**Oggetto: Valutazione di Impatto Ambientale ai sensi dell'art. 19 del D.Lgs. n. 152/06 e s.m.i. del Progetto denominato: "Rinnovo con ampliamento e modifica dell'attività estrattiva di ghiaia e sabbia in loc. Cascina Valle", da localizzarsi nel Comune di Cavaglià (BI), presentato da Bettoni 4.0 S.r.l.; Trasmissione contributo tecnico-scientifico.**

**Istruttoria Provinciale per la verifica di assoggettabilità a Valutazione di Impatto Ambientale  
ai sensi dell'art. 19 del D.lgs. 152/06 e s.m.i.**

**Progetto: Rinnovo con ampliamento e modifica dell'attività estrattiva di ghiaia e sabbia in  
loc. Cascina Valle**

**Proponente: Bettoni 4.0 S.r.l.**

Figura 5. Estratto da Tav. 1.8- "Planimetria di evoluzione lavori per fasi biennali"

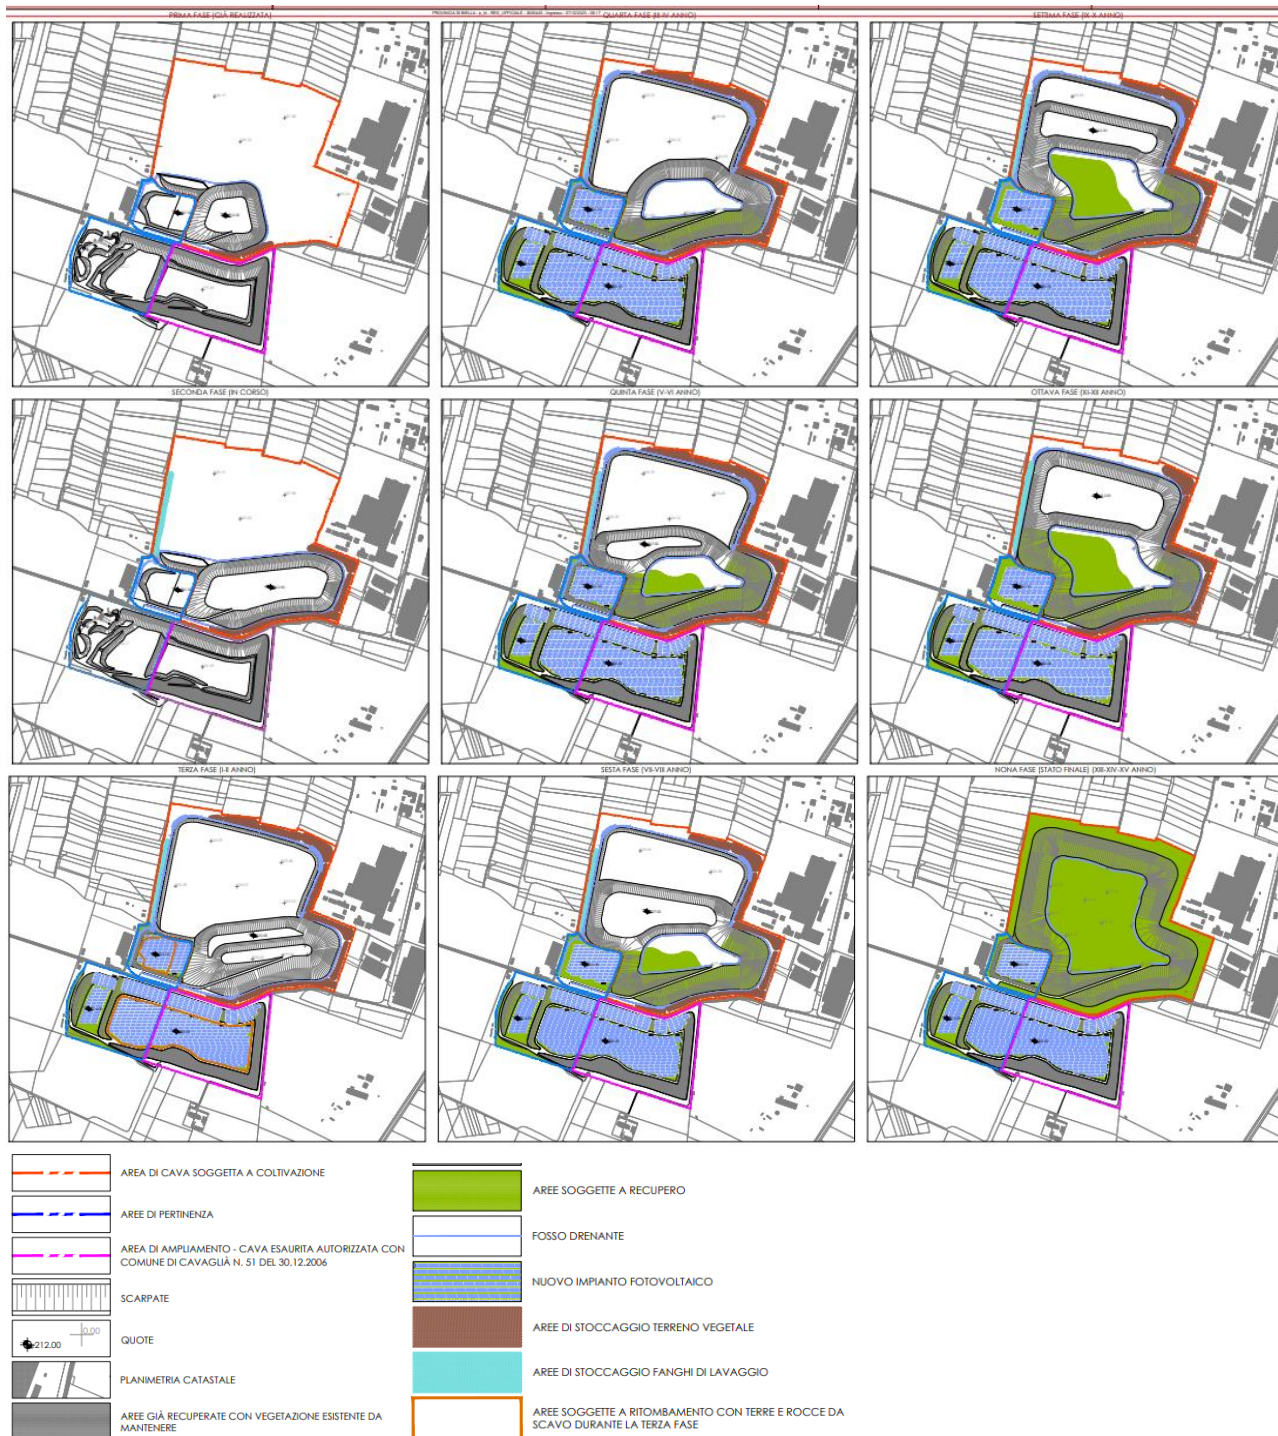
2. Si osserva che la tavola "1.8- Planimetria di evoluzione lavori per fasi biennali" ottobre 2023, non rappresenta lo stato di fatto del progetto così come illustrato nella tavola "1.3- Stato di fatto" ottobre 2023, si richiede pertanto di aggiornare tale elaborato in coerenza con l'attuale avanzamento dei lavori di coltivazione e recupero ambientale.

3. In merito all'area di coltivazione presso la cava a Nord della Strada Valledora, si osserva che nella fase 3 della tavola "1.8- Planimetria di evoluzione lavori per fasi biennali" ottobre 2023, non sono previste opere di recupero morfologico-ambientale, in tal senso si richiede di modificare le fasi di lavoro al fine di procedere con i recuperi in contemporanea con l'evoluzione degli scavi.

5. Circa la fase 3 della tavola “1.8- Planimetria di evoluzione lavori per fasi biennali” ottobre 2023, si rileva l’opportunità di elaborare un cronoprogramma di dettaglio delle sottofasi di cantiere in modo da individuare chiaramente la sequenza delle aree oggetto di riempimento, recupero ambientale e realizzazione dell’impianto fotovoltaico.

Figura 6. Estratto da Tavole 1.6 – Planimetria di recupero ambientale

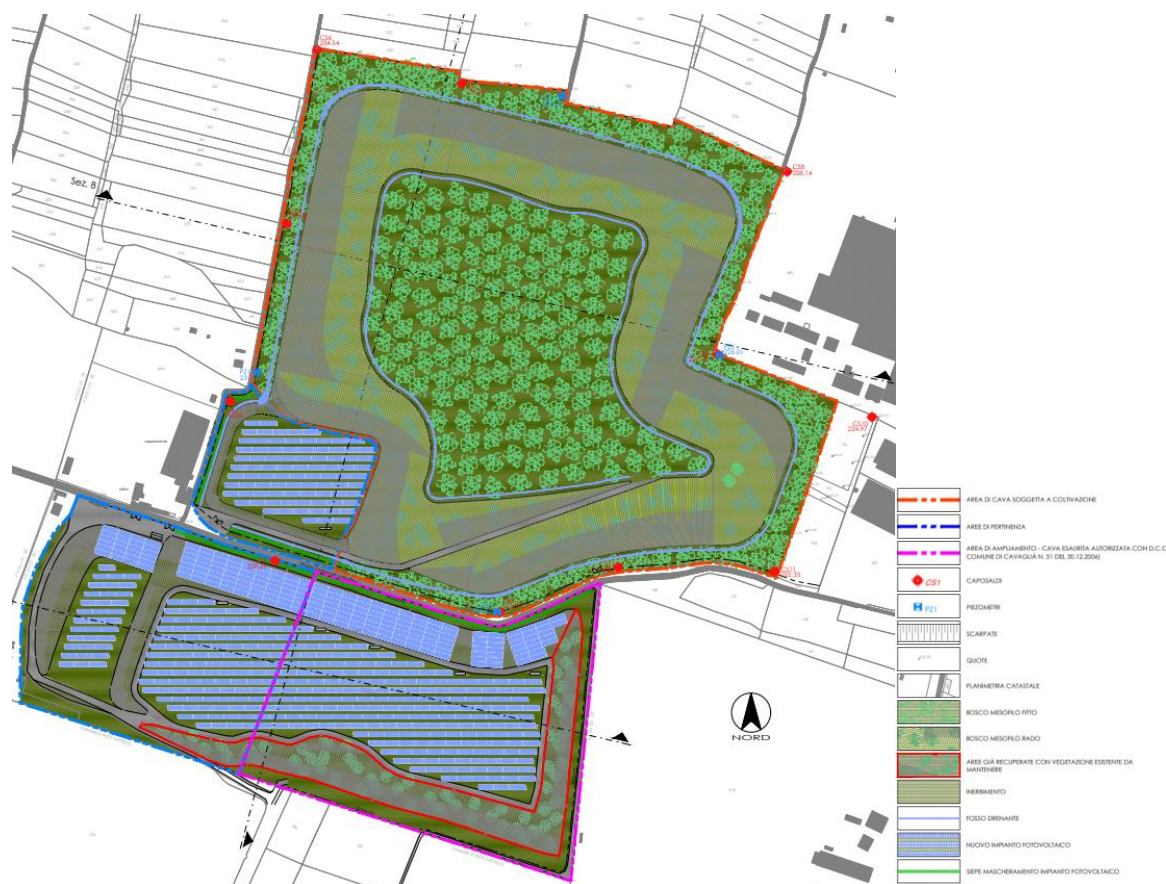
14. Circa la cava a Nord della strada Valledora Nord, si richiede di revisionare il progetto di recupero ambientale in quanto si osserva che la densità delle specie arbustive risulta predominante rispetto a quella delle specie arboree, pertanto dovrà essere incrementato l'impiego di specie arboree sino a saturare l'area oggetto di recupero, garantendo una densità non inferiore a 1200 piante/ettaro, utilizzando entità rustiche ed adattabili come previsto nella "Relazione tecnica" al cap. 5. Si consiglia di adottare un sesto d'impianto articolato su piccoli collettivi monospecifici perché le specie utilizzate hanno velocità di accrescimento differenti. Si richiede lo stralcio del frassino per motivi fitosanitari. Per quanto riguarda le specie arbustive dovrebbero essere utilizzate esclusivamente sulle scarpate per la realizzazione di fasce ecotonali o di nuclei all'interno della matrice arborea per incrementare l'eterogeneità ambientale e stralciate dalle aree pianeggianti poste alla quota del piano campagna e di fondo scavo.

Figura 7. Rappresentazione piezometri per il monitoraggio della falda freatica e carta piezometrica riferita agli ultimi periodi di massima soggiacenza (rosso) e minima soggiacenza (blu)

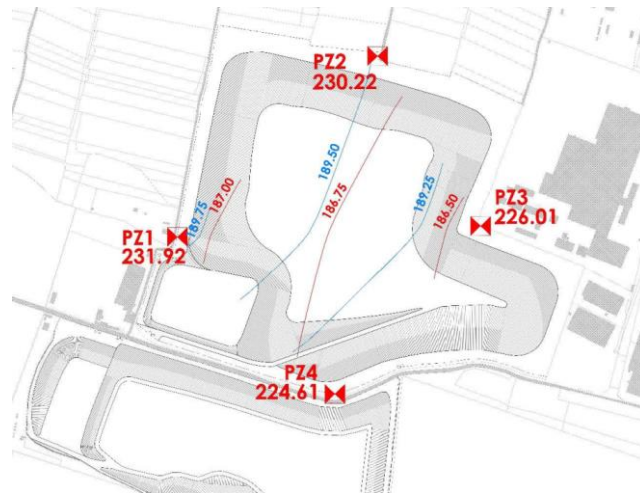
22. Considerata la previsione di procedere al recupero morfologico-ambientale delle aree a sud tramite il riempimento con terre rocce da scavo di provenienza esterna, si evidenzia l'importanza di estendere il monitoraggio della falda tramite il campionamento di almeno 2 piezometri posizionati a valle idrologica rispetto l'area oggetto di importanti interventi di riempimento (piezometri di nuova realizzazione e/o già attualmente presenti in sito).
